改善箇所説明図

(代表車種:コマツ KDP-WA115 通称名:WA100-6)

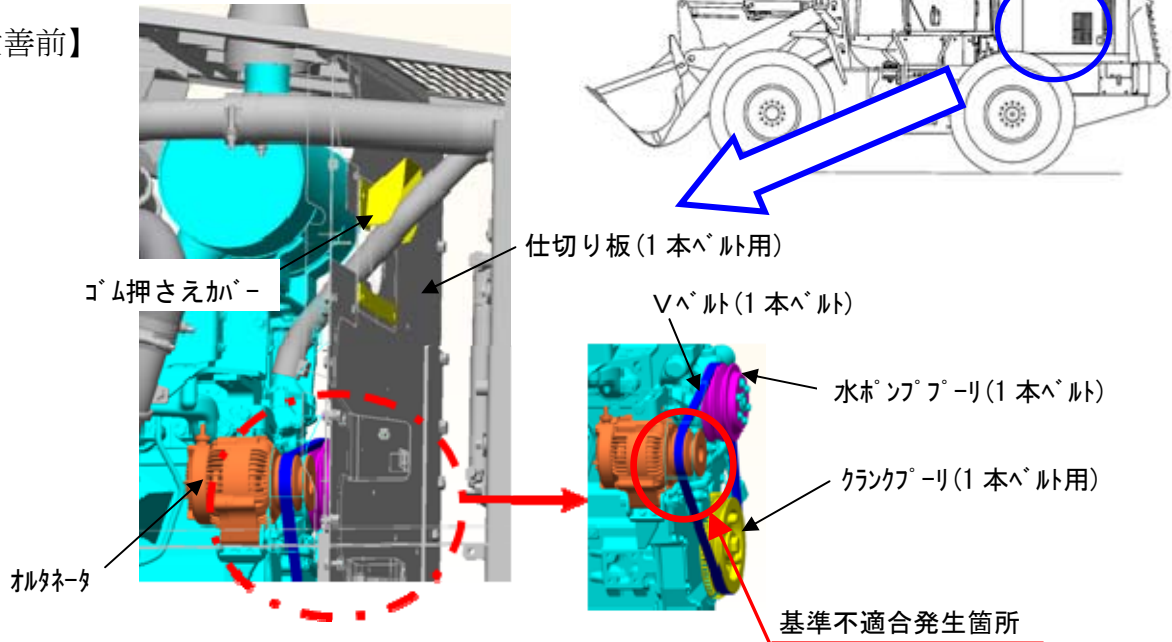
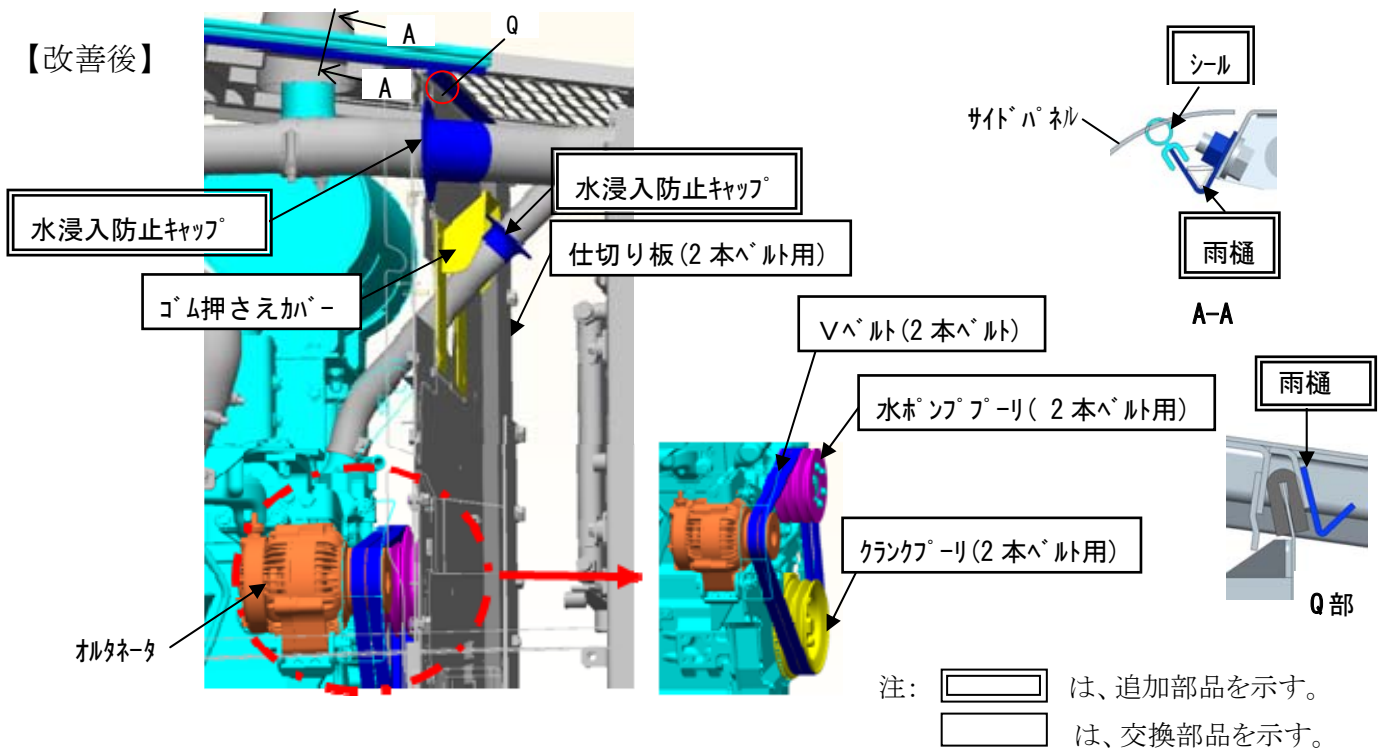
原動機室の防水構造が不適切なため、原動機の回転をオルタネータに伝達するVベルトとプーリに浸入した雨水等がかかることから、Vベルトに滑りが発生するものがある。そのため、そのまま使用を続けると、異音等が発生するとともにVベルトが早期摩耗または折損し、オルタネータが駆動されず充電不良となり、最悪の場合、原動機が停止し、再始動できなくなるおそれがある。

改善措置の内容:全車両、雨樋とシールおよび水浸入防止キャップを追加し、ゴム押さえカバーを対策品に交換する。なお、60Aオルタネータ装着車はVベルトとプーリおよび仕切り板を対策品に交換する。
